**Conseil économique et social**

**Forum mondial de l'harmonisation
des Règlements concernant les véhicules****Groupe de travail de l'éclairage et de la signalisation lumineuse****Soixante et onzième session**

Questions diverses: autres questions**Proposition de complément 17 au Règlement n° 50
(Feux de position, feux-stop, feux indicateurs
de direction pour cyclomoteurs et motocycles)****Communication de l'expert de l'Association internationale
des constructeurs de motocycles***

Feux de position avant (pour une paire de feux)

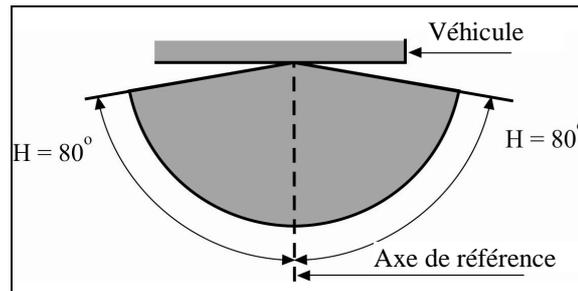
Paragraphe 1, modifier comme suit:

«1. Feux de position avant

$$V = +15^\circ/-10^\circ$$

Toutefois, lorsqu'un dispositif est destiné à être installé de manière que son plan H se trouve à une hauteur de montage inférieure à 750 mm au-dessus du sol, l'angle de 10° au-dessous de l'horizontale peut être ramené à 5°.

$$V = +15^\circ/-10^\circ$$

Toutefois, lorsqu'un dispositif est destiné à être installé de manière que son plan H se trouve à une hauteur de montage inférieure à 750 mm au-dessus du sol, l'angle de 10° au-dessous de l'horizontale peut être ramené à 5°.».

Feux de position arrière (pour une paire de feux)

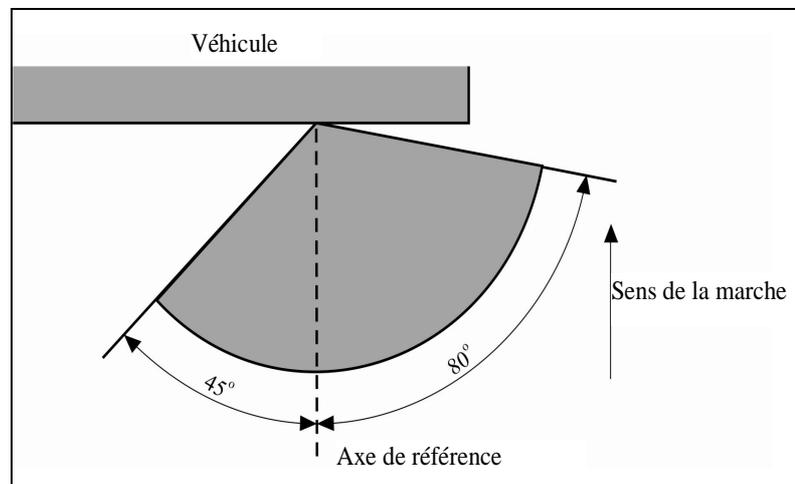
Paragraphe 2, modifier comme suit:

«2. Feux de position arrière

$$V = +15^\circ/-10^\circ$$

Toutefois, lorsqu'un dispositif est destiné à être installé de manière que son plan H se trouve à une hauteur de montage inférieure à 750 mm au-dessus du sol, l'angle de 10° au-dessous de l'horizontale peut être ramené à 5°.

$$V = +15^{\circ}/-10^{\circ}$$

Toutefois, lorsqu'un dispositif est destiné à être installé de manière que son plan H se trouve à une hauteur de montage inférieure à 750 mm au-dessus du sol, l'angle de 10° au-dessous de l'horizontale peut être ramené à 5° .

Toutefois, lorsqu'un dispositif est destiné à être installé de manière que son plan H se trouve à une hauteur de montage inférieure à 750 mm au-dessus du sol, l'angle de 45° vers l'intérieur peut être ramené à 20° au-dessous du plan H.».

«3. Indicateurs de direction des catégories 11, 11a, 11b, 11c et 12

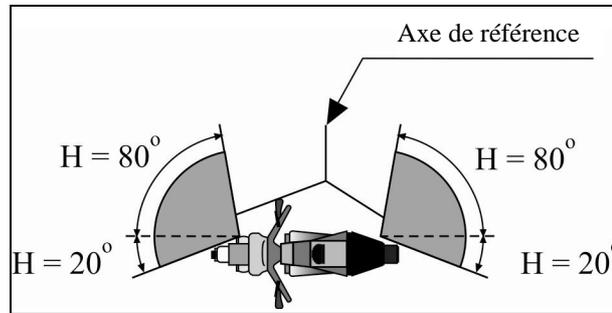
Paragraphe 3, modifier comme suit:

$$V = \pm 15^{\circ}$$

Toutefois, lorsqu'un dispositif est destiné à être installé de manière que son plan H se trouve à une hauteur de montage inférieure à 750 mm au-dessus du sol, l'angle de 15° au-dessous de l'horizontale peut être ramené à 5° .

Angles horizontaux minimaux de répartition lumineuse dans l'espace:

Catégories 11, 11a, 11b et 11c: indicateurs de direction placés à l'avant du véhicule;

Catégorie 11: à utiliser à une distance d'au moins 75 mm du feu de croisement;

- Catégorie 11a: à utiliser à une distance d'au moins 40 mm du feu de croisement;
- Catégorie 11b: à utiliser à une distance d'au moins 20 mm du feu de croisement;
- Catégorie 11c: à utiliser à une distance de moins de 20 mm du feu de croisement.

- «4. Feux-stop
 $V = + 15^{\circ}/-10^{\circ}$

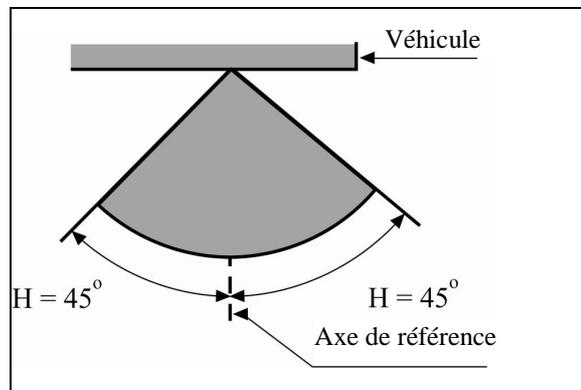
Paragraphe 4, modifier comme suit:

Toutefois, lorsqu'un dispositif est destiné à être installé de manière que son plan H se trouve à une hauteur de montage inférieure à 750 mm au-dessus du sol, l'angle de 15° au-dessous de l'horizontale peut être ramené à 5° .

Toutefois, dans le cas d'une paire de feux, il est considéré que les prescriptions concernant la visibilité géométrique vers l'intérieur sont respectées lorsque ces feux sont conformes aux valeurs photométriques prescrites dans le champ de répartition de la lumière pour l'homologation du dispositif.».
